生産中止のお知らせ

2015年5月をもちましてSSP-42/N42が生産終了になりました。今後SSP-42/N42を交換される際はSSP-52MT/N52MTをご使用下さいますようお願い致します。

生産中止機種と後継機種の比較

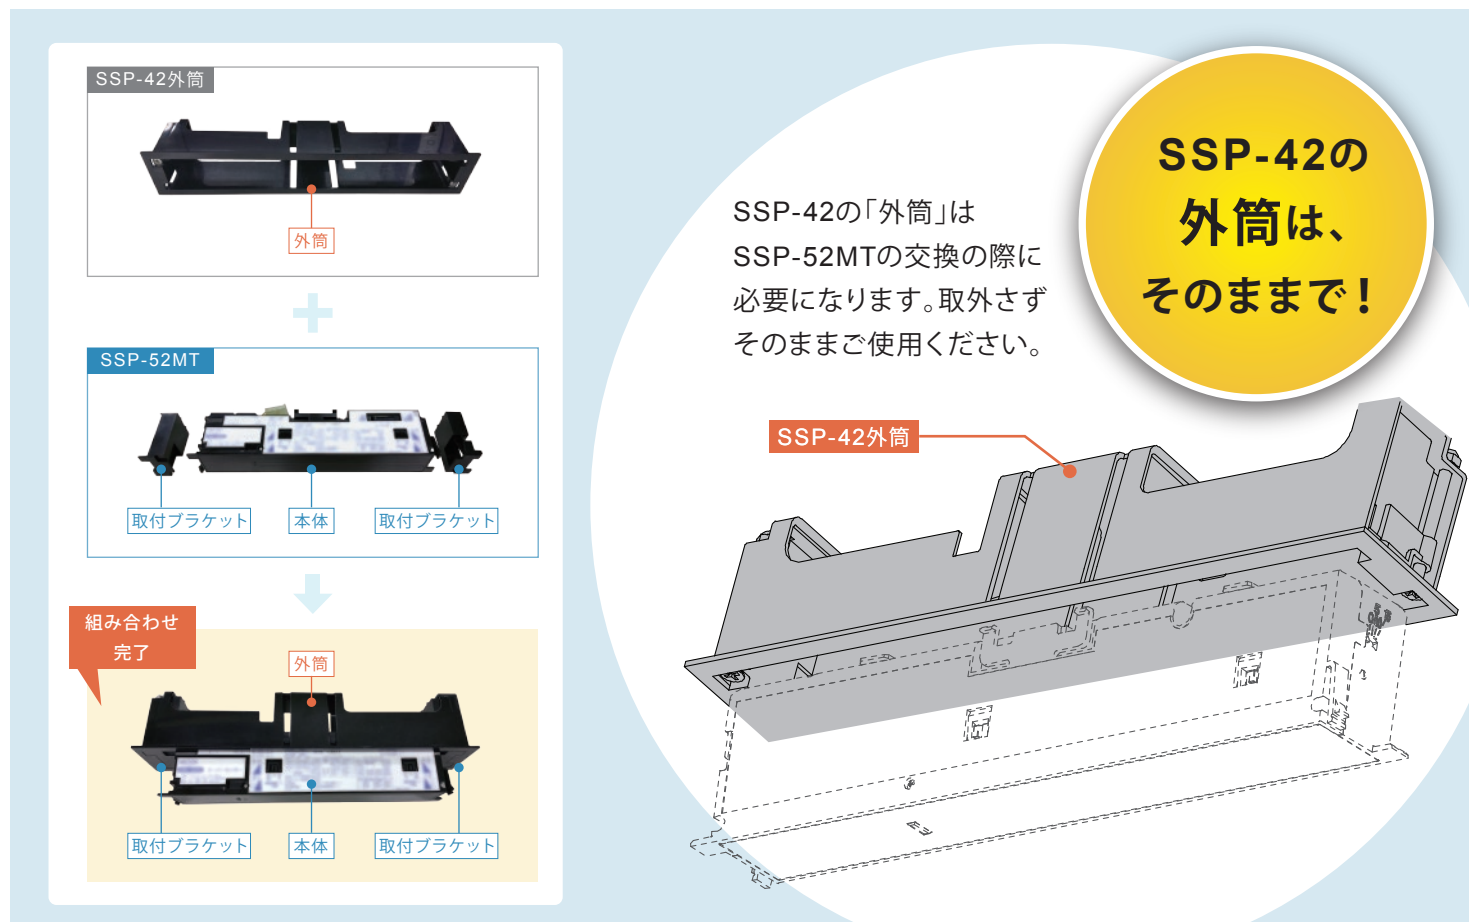
SSP-42に比べ後継製品のSSP-52は横幅が狭くなり、SSP-42の切欠きにはそのまま取付ける事は出来ません。

交換対応はSSP-42の外筒と後継製品のSSP-52MT (取付ブラケット付) の組み合わせで行なっております。

補足 取付ブラケットの取外し方法

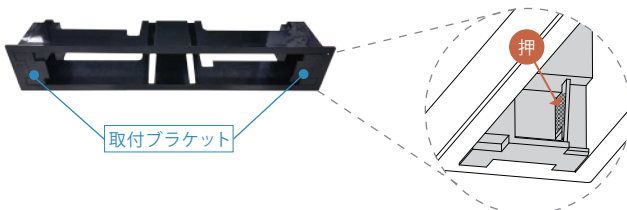
まず外筒からセンサー本体を取外します。次に左図の矢印の指す面を押すと爪が外れ、取付ブラケットを取外することができます。
